サービス 通信

富士重工業株式会社

NO. FAS-051

1. 標 題 シガーライター取付位置の変更
2. 適用機体 FA-200シリーズの機体で製造番号 #1~#126号機のうち、シガーライター
- 装備のある機体。
3. 適用度 必須事項
4. 目 的 燃圧計・滑油圧力計の下方に取り付けられているため
5. 指 示 下部パネル孔あけ位置を変更し、シガーライターを移動する。
6. 実施時期 次の50時間又は100時間点検時
7. 承 認 航空局承認済 (NO-東-013) 46.3.1
8. 所要部品 下記の部品を無償支給する。

FIG. 2

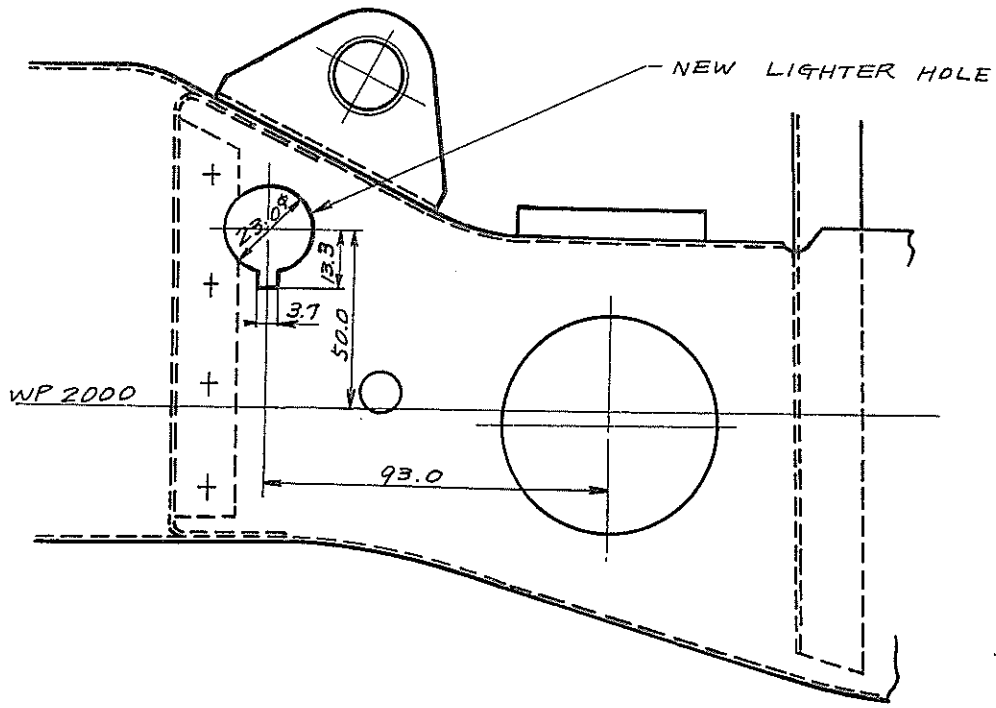
- 1 シガーライター . ケースを下部パネル裏面でとめているナットをゆるめ、シガーライターを引抜き、ハーネス (H 2 A 1 6) を切離す。
- 2 前項で切離されたハーネスに新しいハーネス (H 2 A 1 6) をスプライス 3 2 0 5 5 9 で結合する。
- 3 新シガーライター取付用孔を図 - 2 に示された寸法で穿孔する。(切削面ジクロロメート塗布)
- 4 前項 2 のハーネスを新シガーライター取付用孔まで導き、任意の個所をタイラップで固縛する。
- 5 前項のハーネスにシガーライターを接合 (ハンダ上げ) し、シガーライターを下部パネル裏面のナットで取りつける。
- 6 誤結合、短絡のないことを確認し、点火することを確認する。
